品番	TBV03414Z1	品名	壁付サーモスタット混合水栓	2 / 3
----	------------	----	---------------	-------

金具補修品互換性情報	製品の前期型品・後期型品を識別し、それぞれに対応した補修品を選定してください。	2_A1_0070
-------------------	---	-----------

件名	アーチハンドル補修時の注意情報					
対象製品	TBV03435J、TBV03435Z、TBV03436J、TBV03436Z、TBV03440J、TBV03441J、TBV03441Z	TBV03454J、TBV03414J、TBV03414J1、TBV03414Z、TBV03414Z1、TBV03415J、TBV03415J1	TBV03415Z、TBV03415Z1、TBV03416J、TBV03416Z、TBV03416ZA、TBV03417J、TBV03417Z	TBV03417ZA、TBV03425J、TBV03452J、TBV03452Z、TBY01405J、TBY01405J1	TBY01405Z、TBY01405Z1、TBY01406J、TBV01406Z、TBY01406ZA	他

新旧製品識別方法

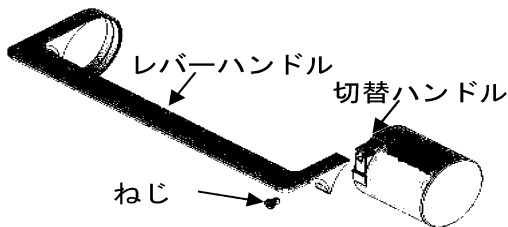
前期型品	切替時期 2023年11月	後期型品
<p>製造ロット 2023年10月31日まで</p> <p>切替ハンドル ねじを外した内部形状</p> <p>めねじ 切替ハンドル ねじ 小さな突起</p> <p>現物での突起見え方</p>		<p>製造ロット 2023年11月1日以降</p> <p>切替ハンドル ねじを外した内部形状</p> <p>めねじ 溝 大きな突起</p> <p>現物での突起見え方</p>
<p align="center">製造年月日の確認方法</p> <p align="center">例) 230405=2023年4月5日</p>

ねじ緩み補修以外の補修でねじだけ手配な場合は後期型品とはねじ長さが異なりますのでご注意ください。
前記型品用：TH61504M
(後期型品用：分解図参照)

注意 切替ハンドル、レバーハンドル、ねじのセットで新旧互換があります。各部品のみでの交換では新旧互換がありません。

ねじ緩み補修の際は、TH5D0477（切替ハンドル、レバーハンドル、ねじセット）で交換ください。
